COMUNE DI BARDOLINO
Provincia di Verona

VARIANTE PARZIALE AL
PIANO PARTICOLAREGGIATO DEI CENTRI STORICI - 2016
(Art. 20 L.R. 11/04)

RELAZIONE
comprendente le modifiche alle Tavole e alla Normativa
(aggiornata alla DGC di approvazione)

**VARIANTE PARZIALE AL PIANO PARTICOLAREGGIATO
DEI CENTRI STORICI - 2016**

Allegato a) Stralcio Tav. 60 (pianta) **vigente**

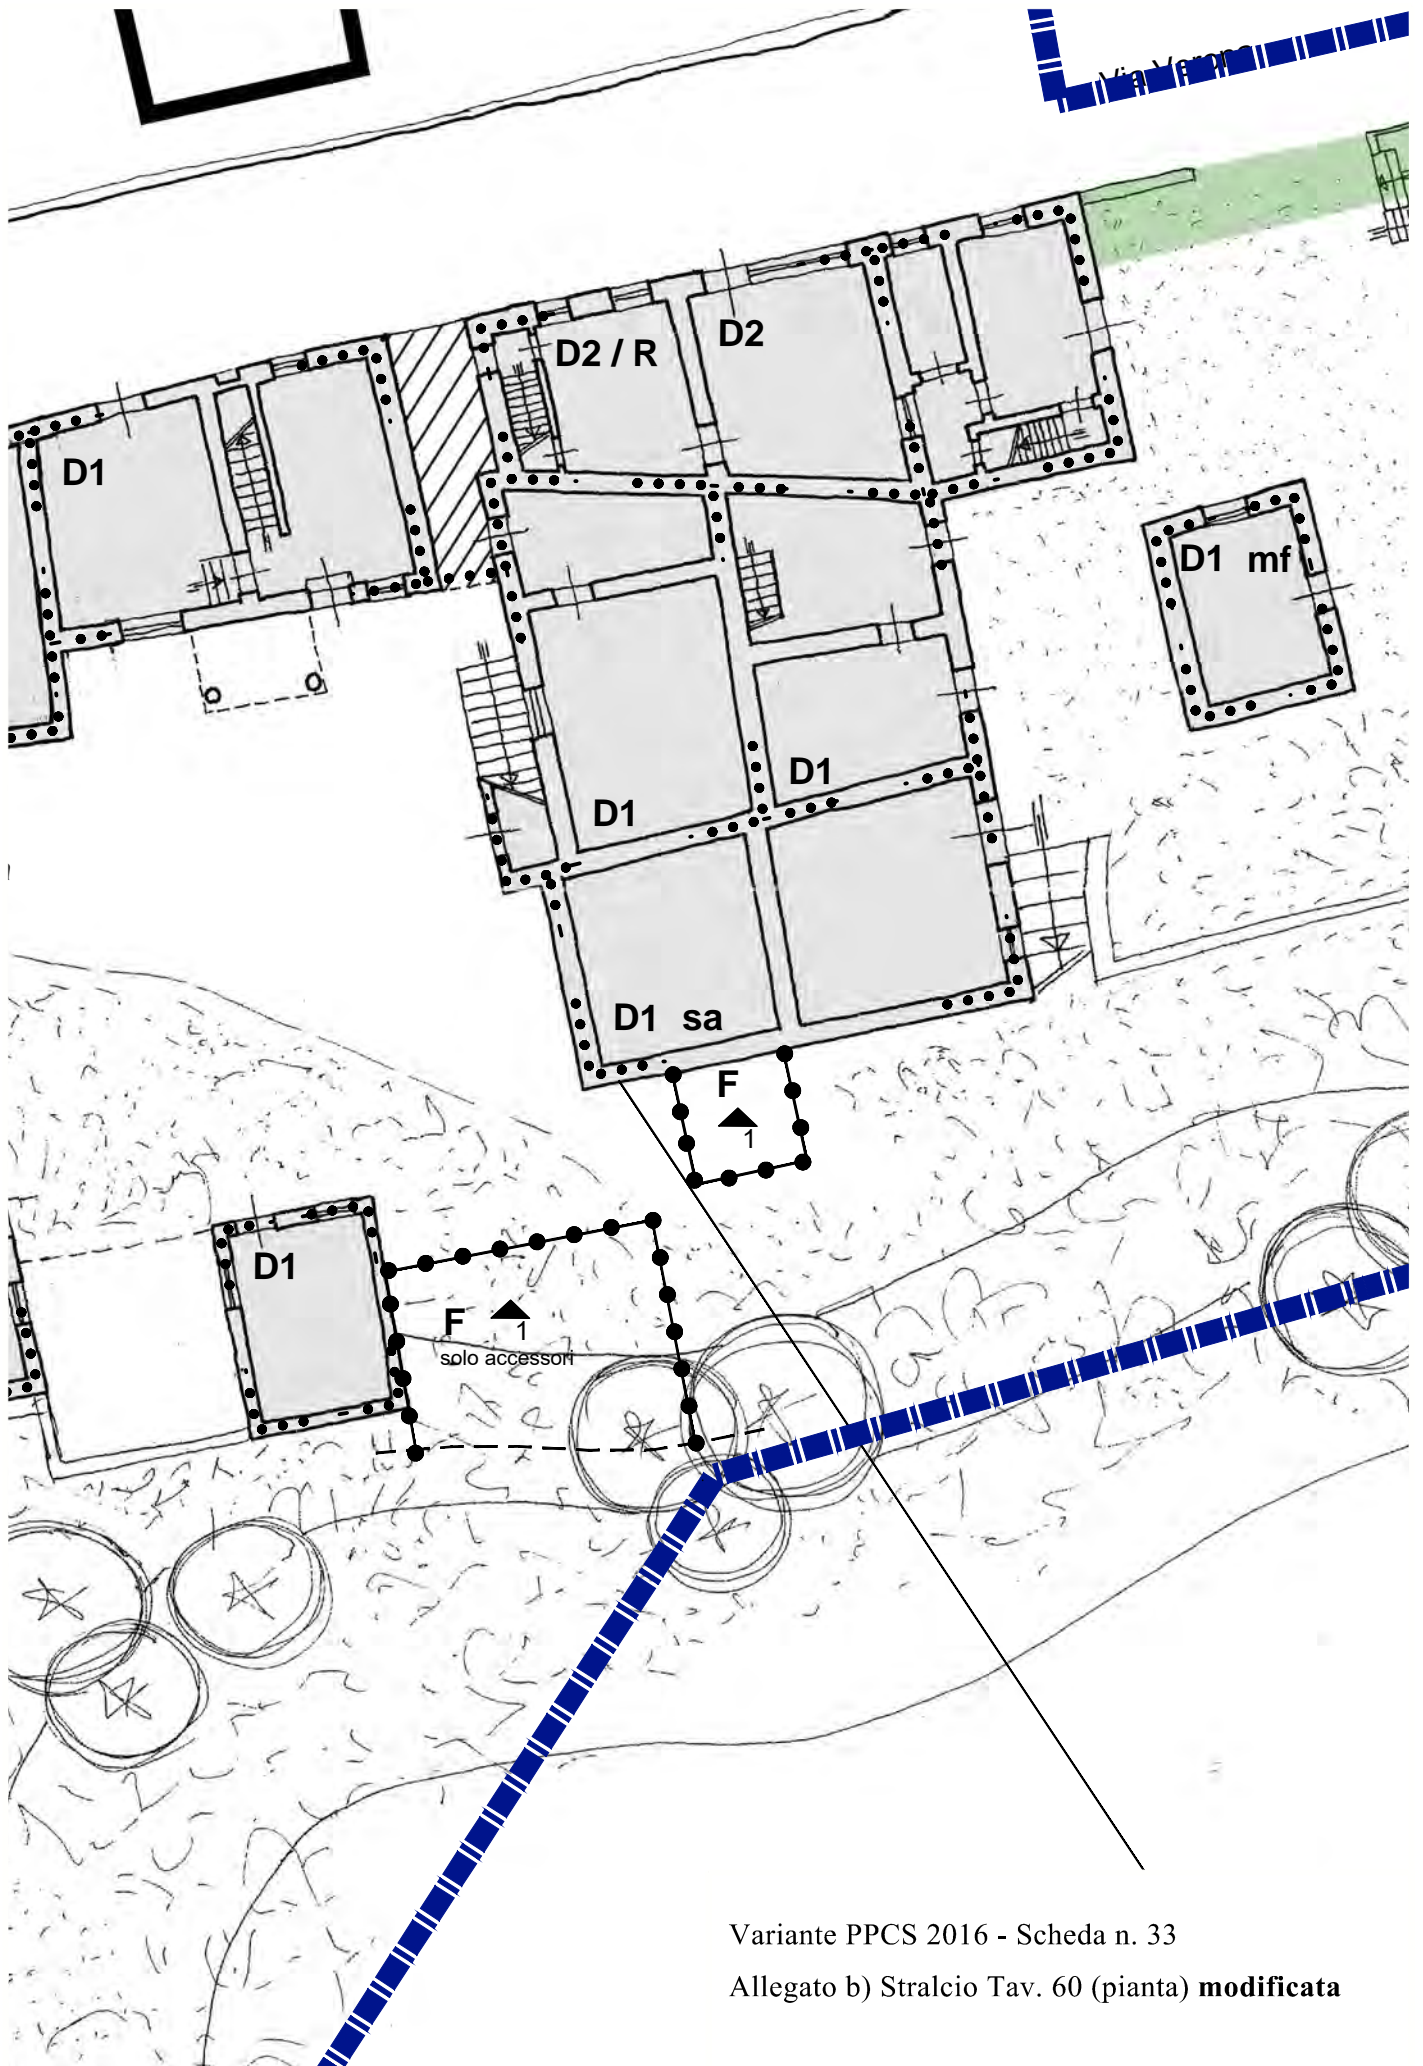
Nella planimetria della Tav. n. 60 del PP viene inserita, in aderenza al fianco della casa, una integrazione di m 3,00x2,50 con l'indicazione di piani 1.

Allegato a) Stralcio Tav. 61 (pianta) **vigente**

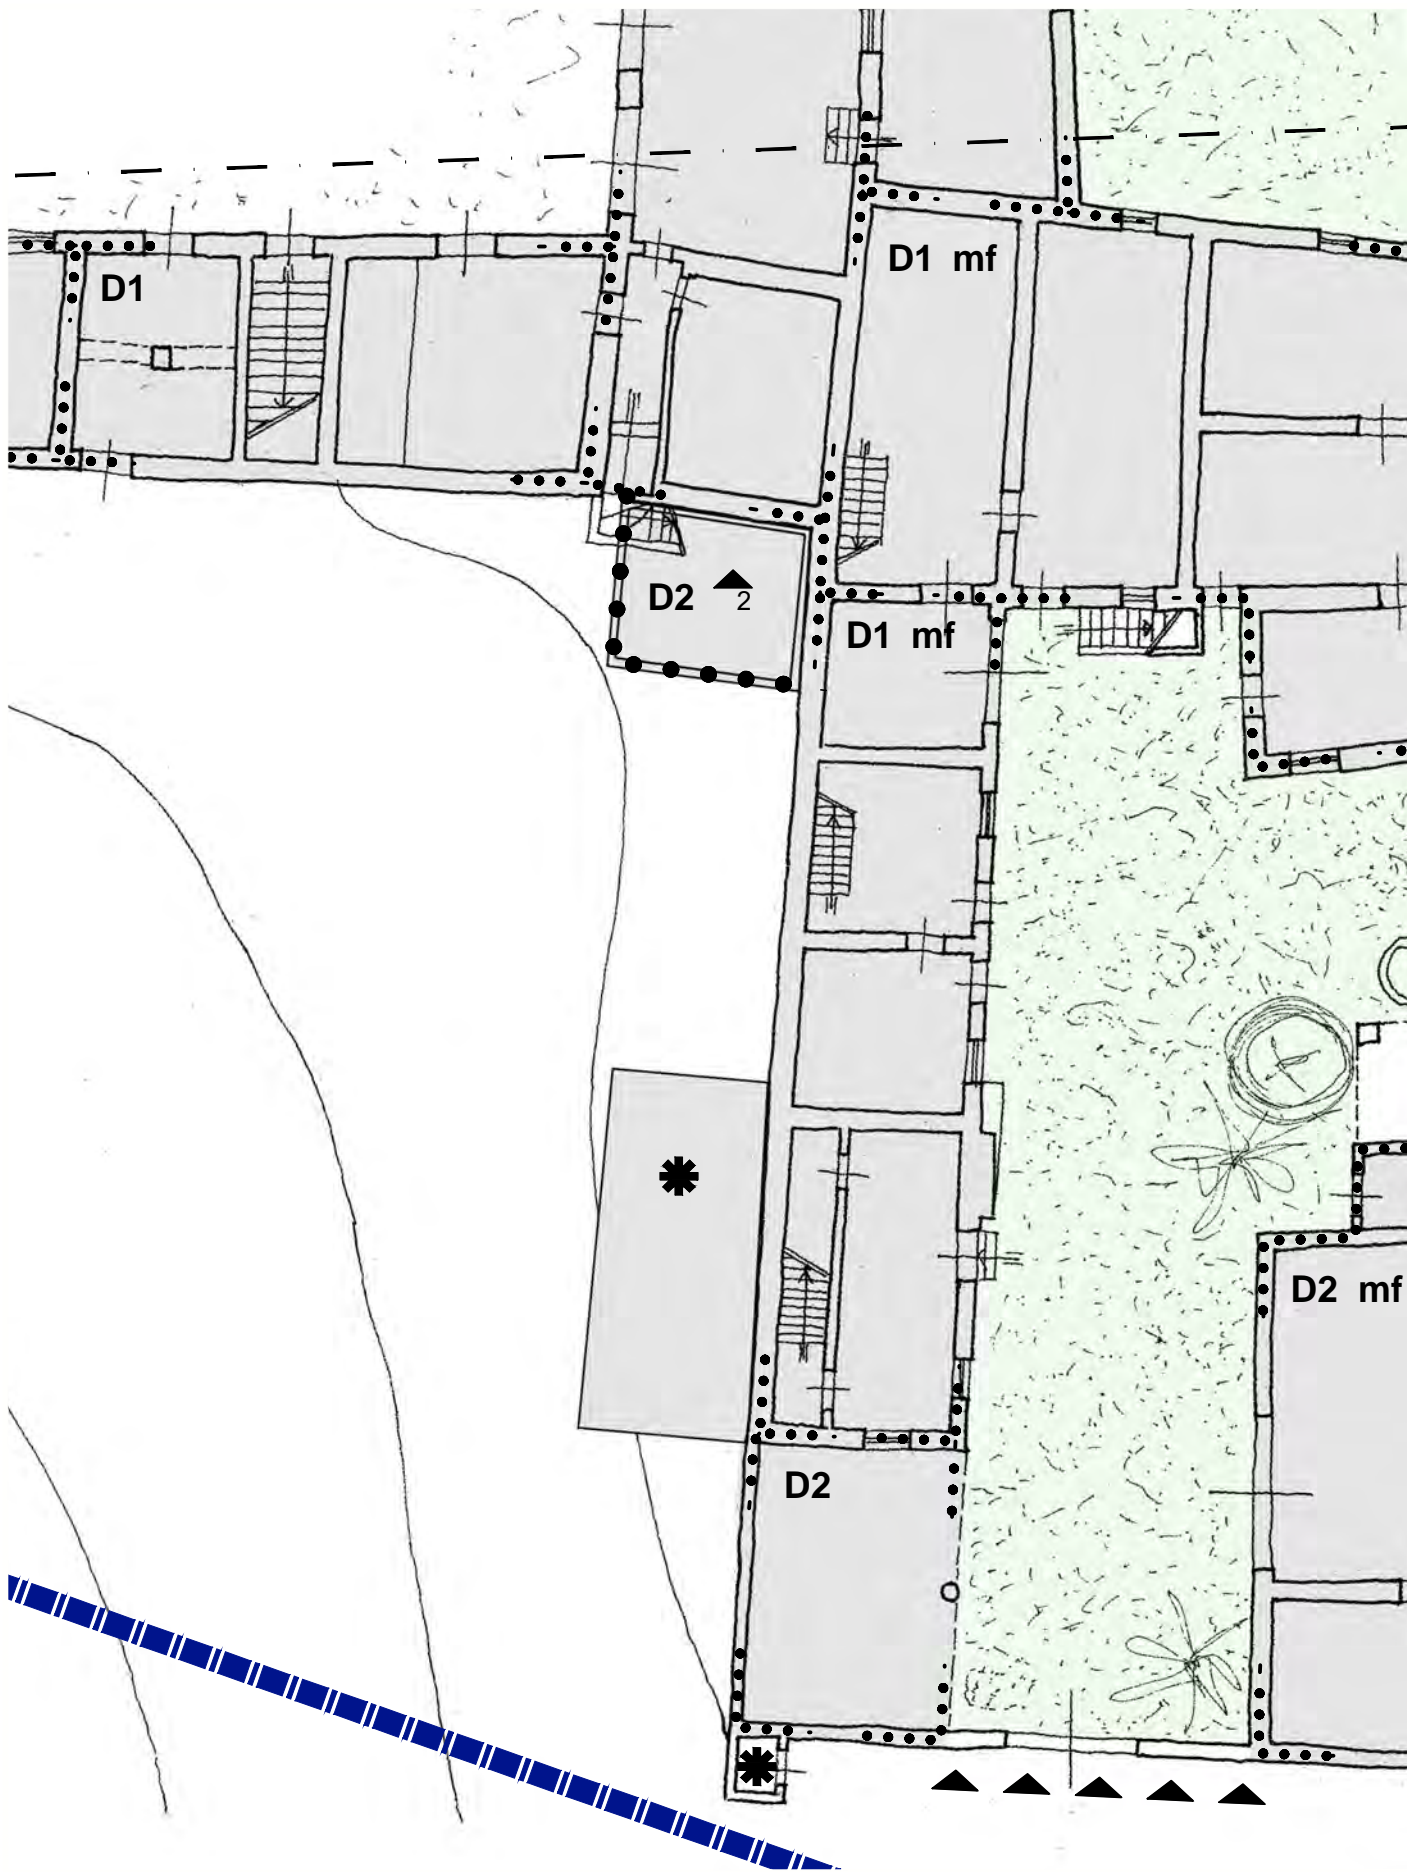
Il condono comporta il riordino delle costruzioni abusive, ma non necessariamente il cambio di destinazione d'uso. Nel presente caso, essendo gli abusi collegati a una unità abitativa molto piccola, si può pensare a una integrazione anche del secondo elemento condonato in aderenza o anche sopra il primo, unito con i locali dell'abitazione esistente, ma senza sopraelevazione oltre l'altezza del tetto attuale.

Variante PPCS 2016 - Scheda n. 35
Allegato a) Stralcio Tav. 61 (pianta) **vigente**

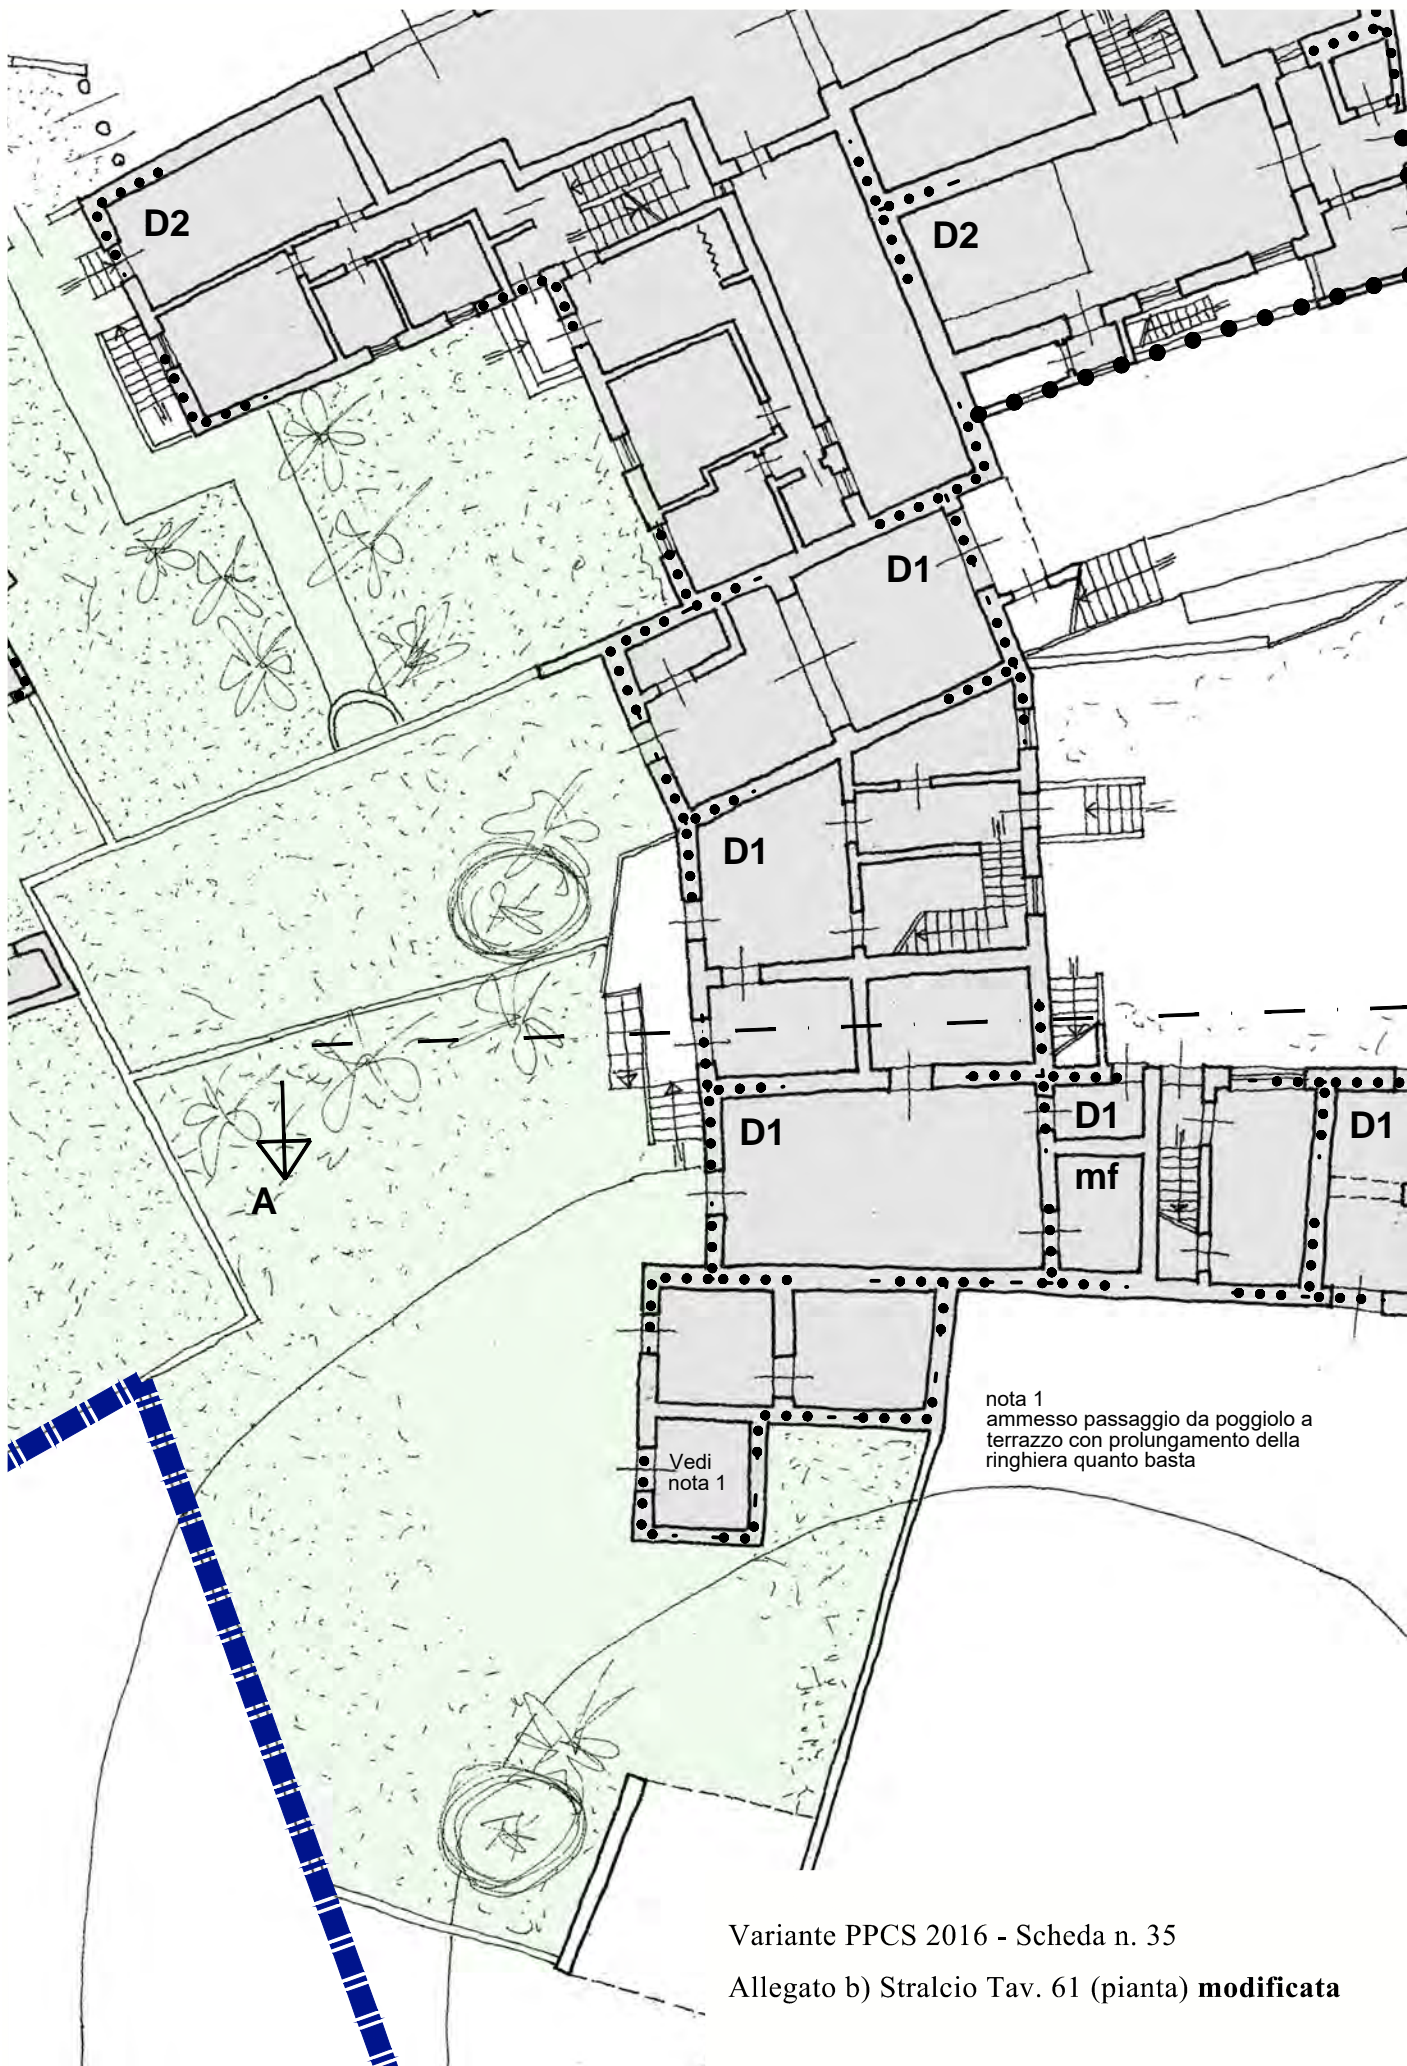
Le NtA del PPCS ammettono la possibilità di ricavare un terrazzo sulle coperture delle case ristrutturate, purché resti all'interno delle falde del tetto e con superficie massima di 15 mq.
